K č.j. OSI.Koš.p. 1479/94-71539/2014-No-R**Odvolání proti rozhodnutí o vydání stavebního povolení k záměru „Rezidence Na Malvazinkách“**

shora označeným opatřením Odbor stavební a infrastruktury Úřadu městské části Praha 5 vydal stavební povolení k záměru „Rezidence Na Malvazinkách“, pro objekt „S0 01 - OBJEKT A, B, C NA SPOLEČNÉ PODNOŽI“ na pozemcích č. parc. 1475/267, 1479/64, 1479/65, 1479/94 v k.ú. Košíře, Praha 5.

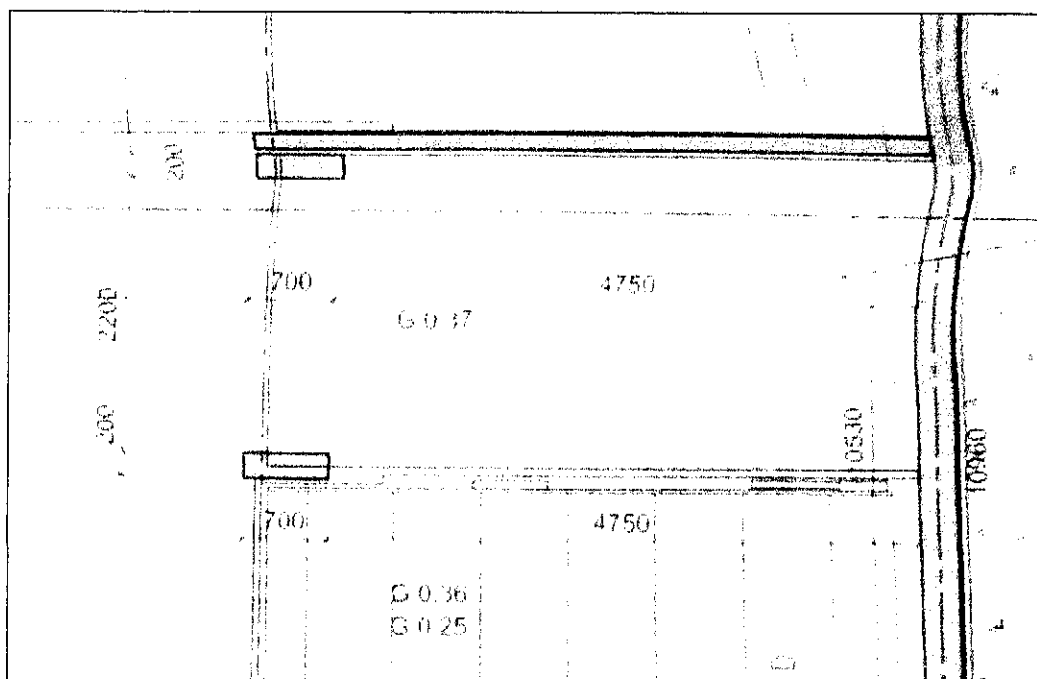
Nikoliv, podle výkresu PŮDORYS 2PP mají obě stání dohromady šířku 5,65 m. Pokud odečteme 3,5 m na stání G0.11 pro handicapované osoby, pak na stání G0.12 zbývá pouhých 2,15 m. Z vozidla zaparkovaného na tomto stání se bude velmi obtížně vystupovat. Možná bude provozním řádem určeno pro štíhlé osoby?

Ostatně ani parklifty nemají šířku 2,5 m. Na výkresu PŮDORYS 2PP jsou zakótovány šířkou 4,825 m pro dva sousední boxy, tj. pouze 2,41 m na každý (viz rovněž námitka C).

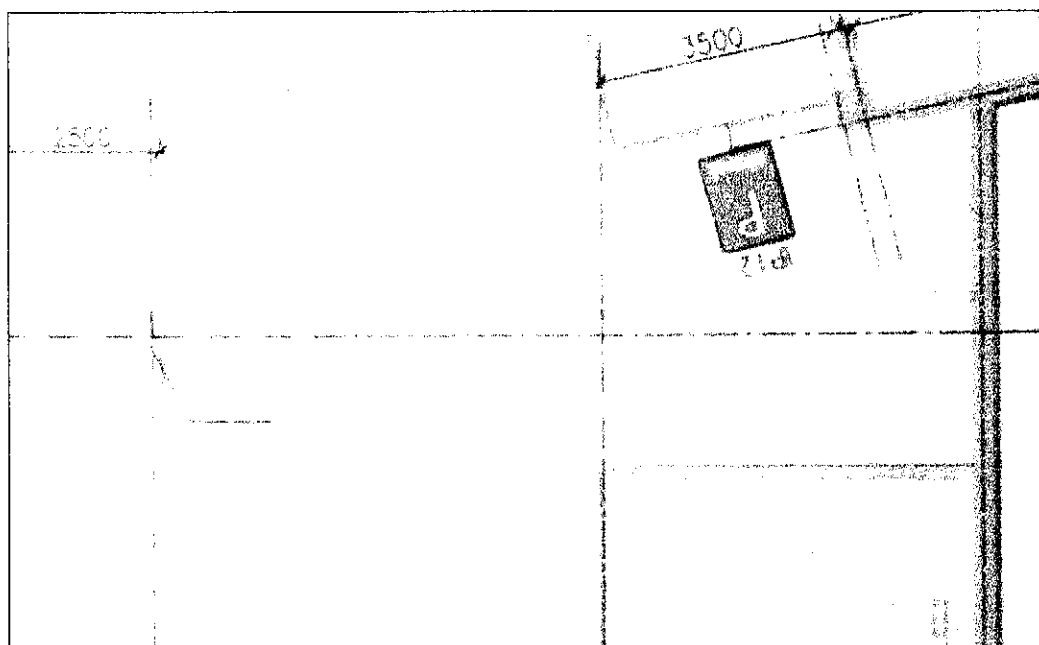
Za zmínku stojí ještě stání G0.37. Šířka tohoto stání je na výkresu PŮDORYS 2PP zakótována hodnotou pouhých 2,2 m. Délka stání k rohu sloupů je 4,75 m. Situaci ozřejmuje následující výřez z výkresu:

Je zřejmé, že po zajetí na parkovací místo G0.37 řidič z vozidla nevystoupí. I kdyby se z něj nějak vysoukal, tak se stejně neprotáhne mezi vozidlem a sloupy.

Není tedy žádným překvapením, že na výkresu PÚDORYS 2PP - dopravní značení nejsou rozměry tohoto stání vůbec vyznačeny.

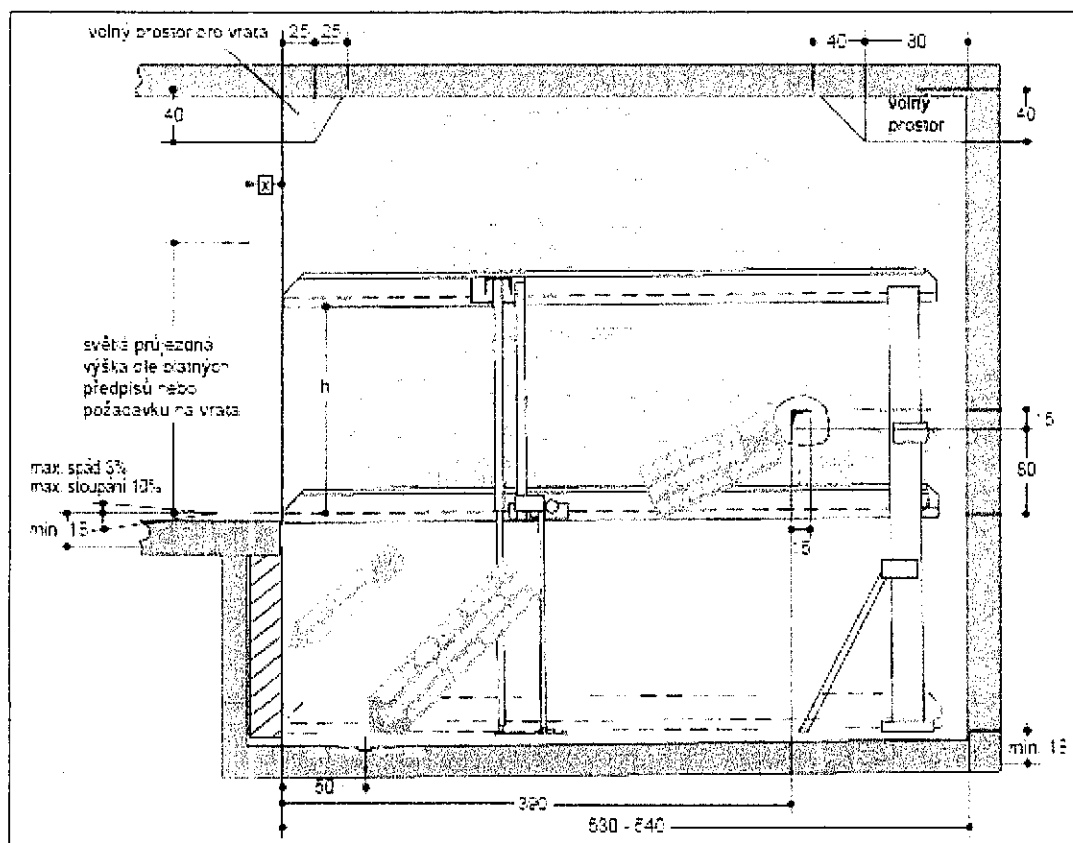
Zakladačové parkovací systémy jsou v projektové dokumentaci specifikovány následovně⁷:

Navrženy jsou parkovací systémy - 3 x Wöhr Parklift 440 - 170/165 pro celkem 12 automobilů.

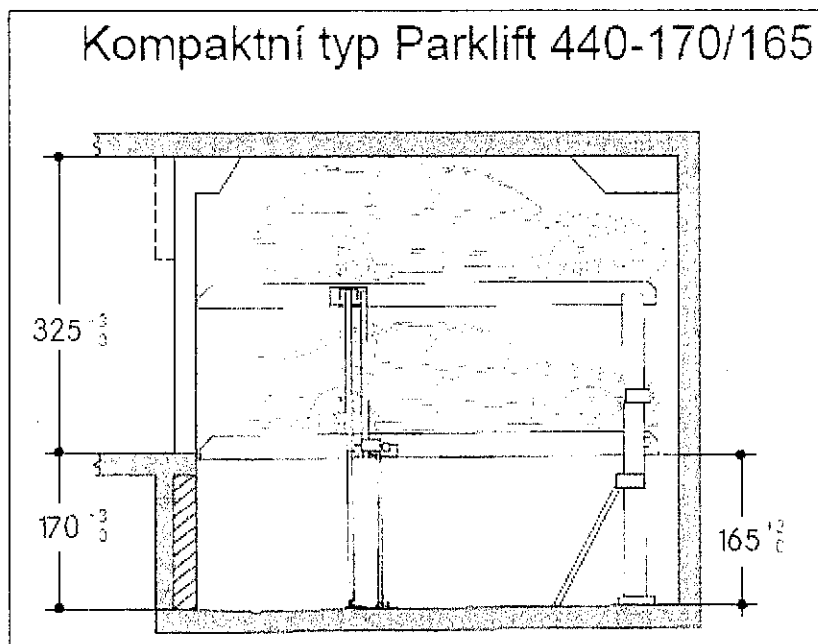
- Parkovací zařízení Wöhr Parklift 440 vyžaduje dostatečnou výšku garáže. Pro projektantem navržené kompaktní provedení 170/165 (pro vozidla s max. výškou 150 cm) je vyžadována min. světlá výška garáže 325 cm.

Světlá výška garáže je však navržena pouze 310 cm ($-6,40 + 3,00 - 0,30$).

Parkovací zařízení Wöhr Parklift 440 - 170/165 se do podzemní garáže nevejde.

- Parkovací zařízení Wöhr Parklift 440 - 170/165 vyžaduje stavební jámu o hloubce min. 1,7 m.

Stavební jámy zasahující pod železobetonovou monolitickou základovou desku v jednotné tloušťce 300 mm nejsou navrženy.
